TB1019

LuK Service Info

Part Nr. 225 0049 12 – 250/250mm TGU6

Info: New design / Neues Design / Nouvelle conception / Nuevo diseño / Nuovo disegno / Nuovo segno

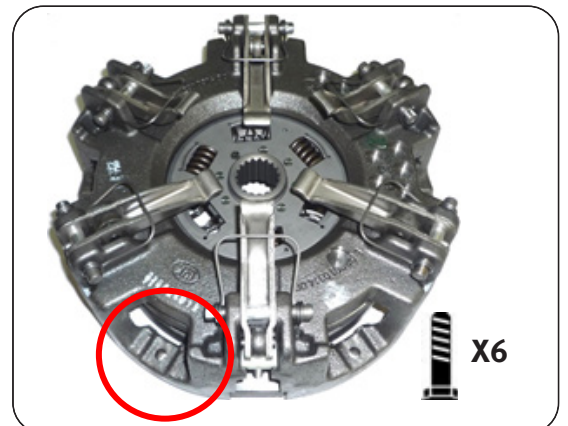
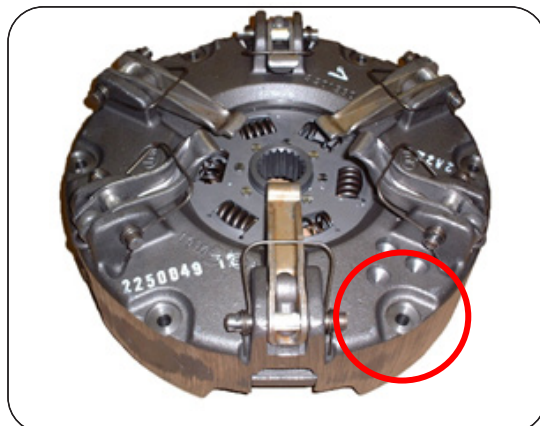
This new design utilises the latest clutch technology, using a vented housing for improved cooling and heat dispersal. Fully interchangeable with existing clutches with no modifications required to vehicle or flywheel. A new fixation bolt set 411 0033 11 6 x M8 x 1.25 x 45mm + Conical washer is supplied with new designs to accommodate the lower housing.
